정기(기동점검) 점검 결과보고

[남부순환로(개봉1동사거리주변)평탄화공사]

- 점검일시 : 2020.11.03 (화)
- 점검결과
- ◆ 점검자 : 전용현

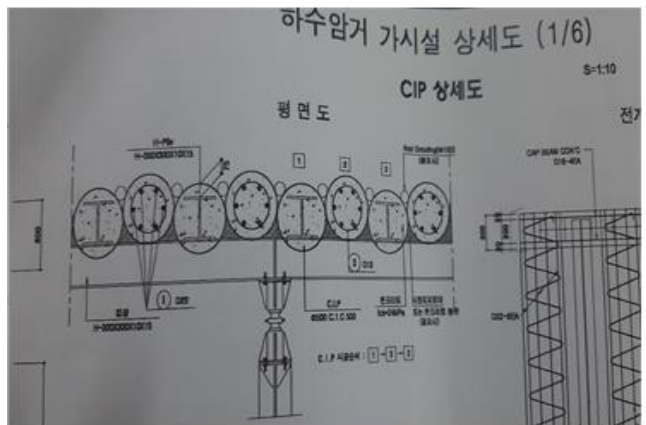
- 프루시오 아파트 앞 하수암거 가시설(CIP) 작업은 주열이 일부 어긋나 있으니 향후 굴착 시 틈이 발생하여 있을 경우 토사 유출 등이 발생하지 않도록 보완 조치 요망.

※ 건설안전기본지침 P-30
(흙막이공사 안전시설 및 작업기준)
